受信機リレー出力基板のランプの位置について 記載事項訂正のお願い

(株)エニー

受信基板

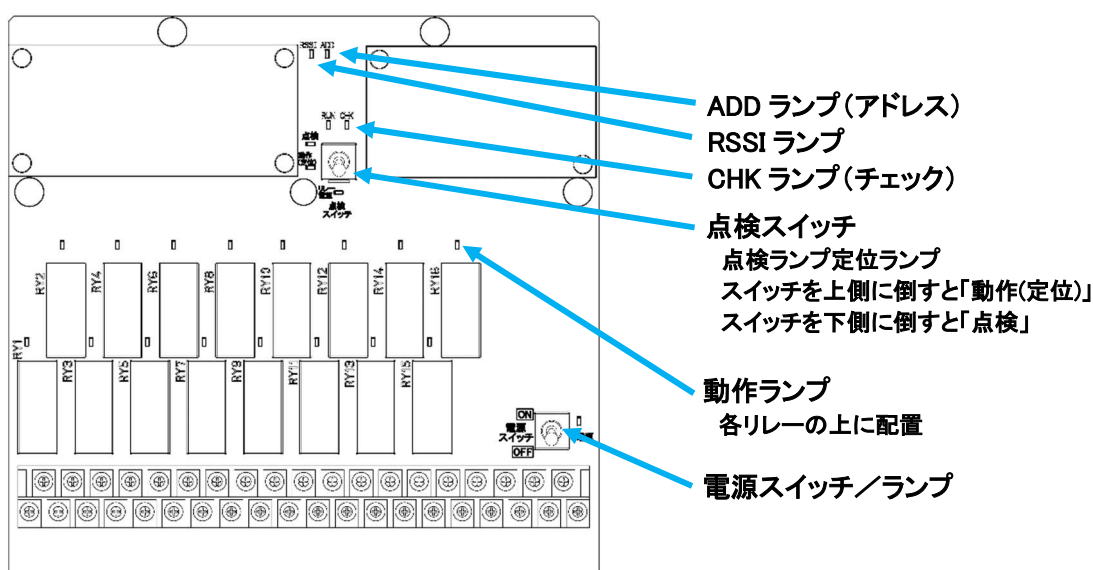
この度は、エニーのテレコンをお買い上げいただきまして誠にありがとうございます。
受信機の基板の改版に伴い、取扱説明書の図と基板で差異ができてしまっている部分がございます。
お手数をおかけいたしますが、以下の2ページの図については下記参照をお願いします。

① 修正 P15

② 修正 P41
